**Modulo per la presentazione delle osservazioni per i piani/programmi/progetti sottoposti a procedimenti di valutazione ambientale di competenza statale**

ID: Codice procedura (ID\_VIP/ID\_MATTM):10844

Impianto per la produzione di energia elettrica da fonte eolica, costituito da 6 aerogeneratori della potenza complessiva di 37,2 MW, un sistema di accumulo da 25 MW e relative opere connesse in località "Rempillo" nel comune di Pitigliano (GR).

# ALLEGATO alle OSSERVAZIONI all' IMPIANTO EOLICO denominato REMPILLO nel COMUNE di PITIGLIANO ( GR). Com

# Analisi degli Impianti Eolici Esistenti e in Progetto

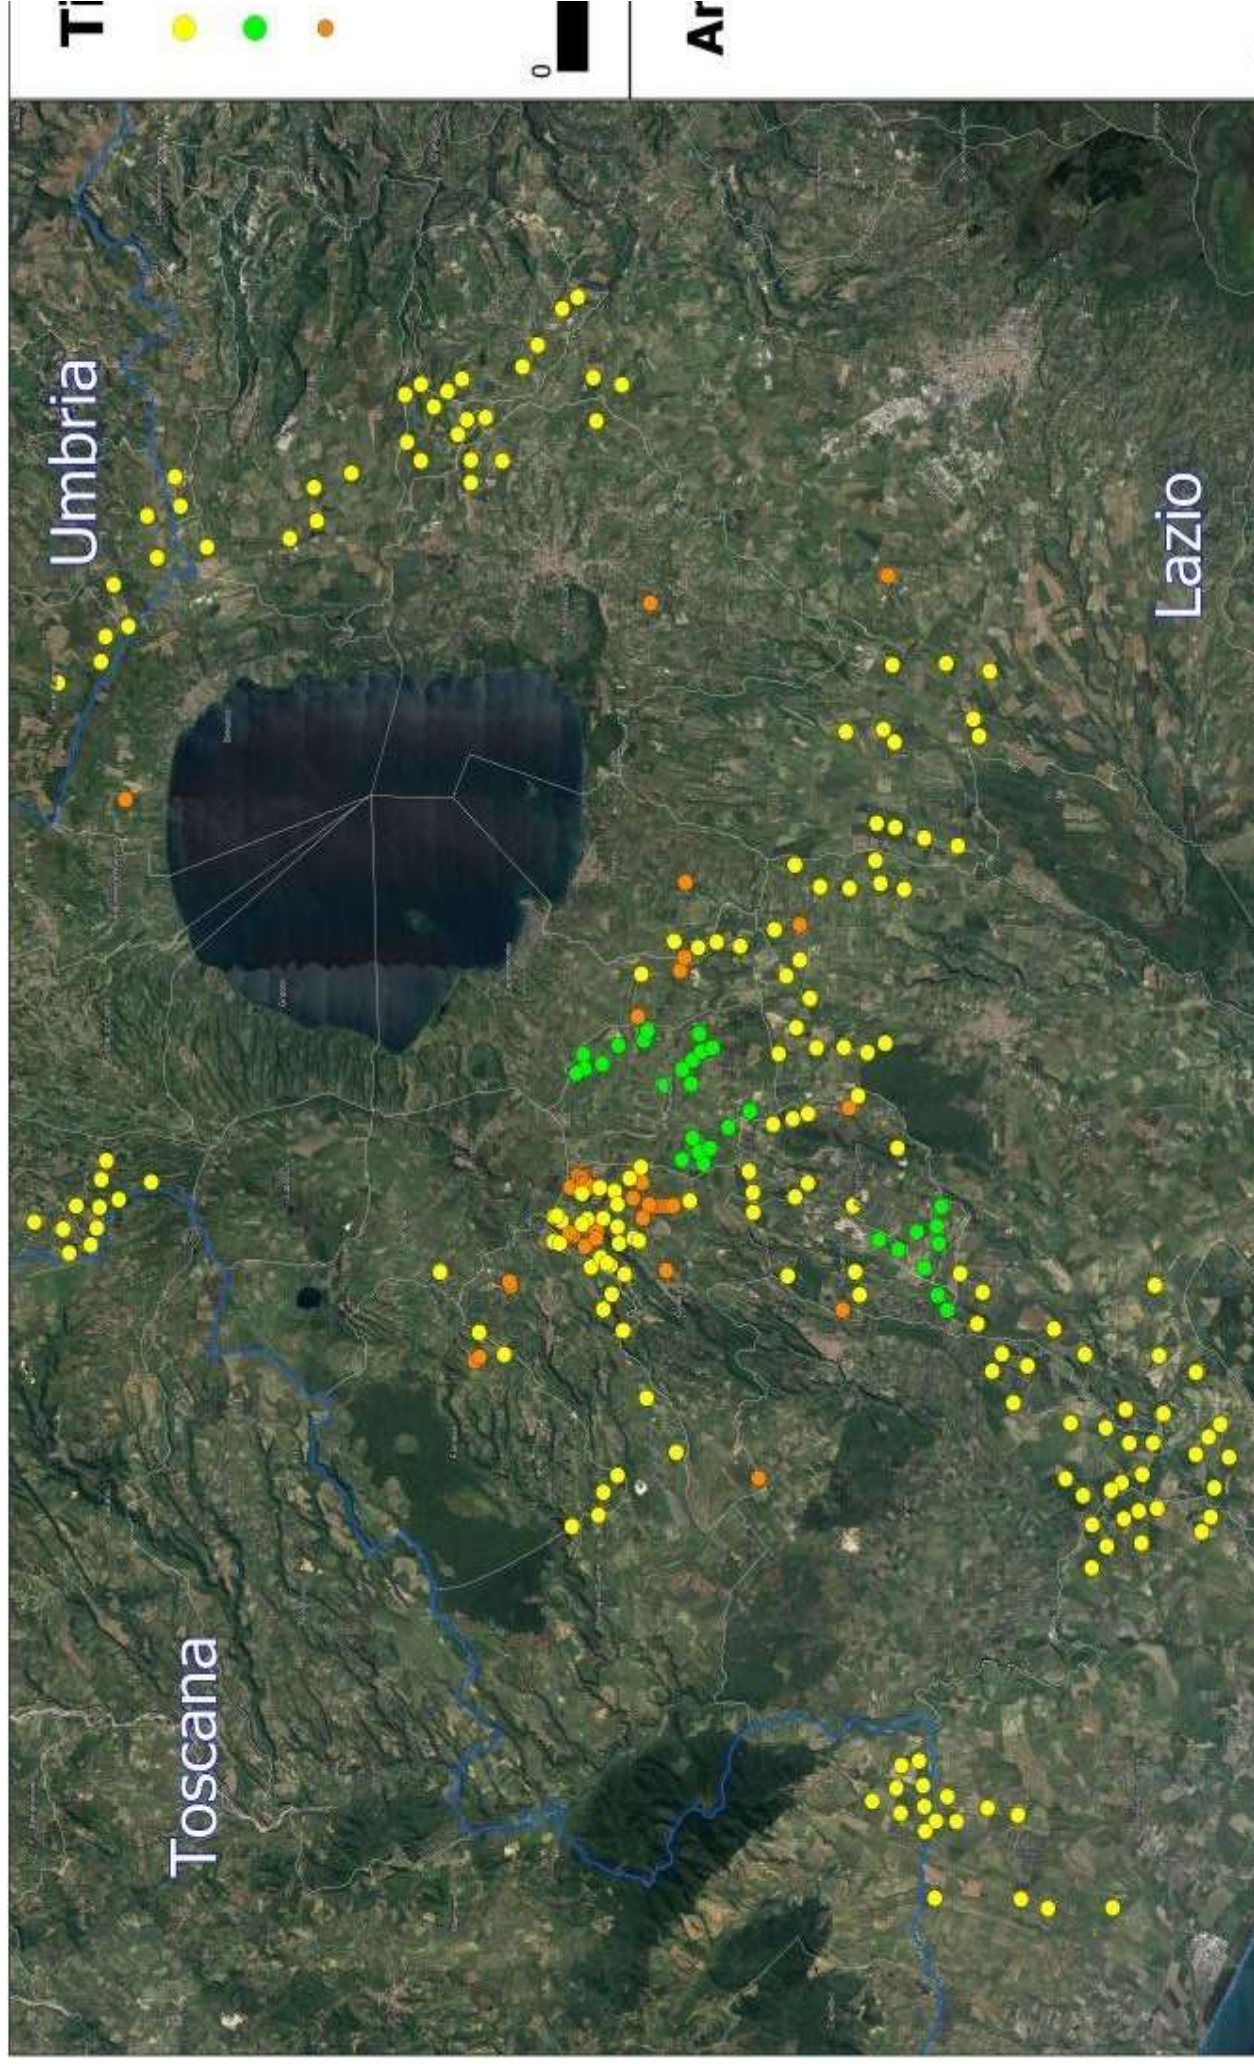
Quindi anche la Regione come Ente deputato dalla normativa nazionale a legiferare sulle aree idonee e non idonee si è espressa riguardo al fatto che abbia assolto ai doveri e alle quote stabilite dal PNIEC e in ambito regionale la provincia di Viterbo è stata quella con il più alto tasso di impianti FER tra tutte e quindi ormai satura ed il cumulo degli impianti FER installati, autorizzati e in progetto rappresenta una **elevata criticità per la sostenibilità ambientale di ulteriori eventuali iniziative**. L'impianto eolico " Rempillo" pur essendo "esterno al confine provinciale e regionale ma nelle sue immediate vicinanze ( a soli 100 metri i primi due aerogeneratori) oltre ad impattare sul territorio e sulle economie di tre Comuni del Lazio ( Farnese, Valentano e Latera) si trova nelle fasce di rispetto dei Beni di notevole interesse pubblico come si è evidenziate nelle Osservazioni nn. 1 e 2 e crea anche degli impatti negativi anche sui beni naturalistici come verrà dettagliato nell'Osservazione n. 4. Inoltre andrebbe a sommarsi al già enorme cumulo di impianti eolici e fotovoltaici e geotermici che già creano una elevata criticità ambientale nella provincia di Viterbo e interferiscono anche con il territorio toscano come si può vedere dalle immagini nn. 4 e 5 dell'Allegato n. 1.
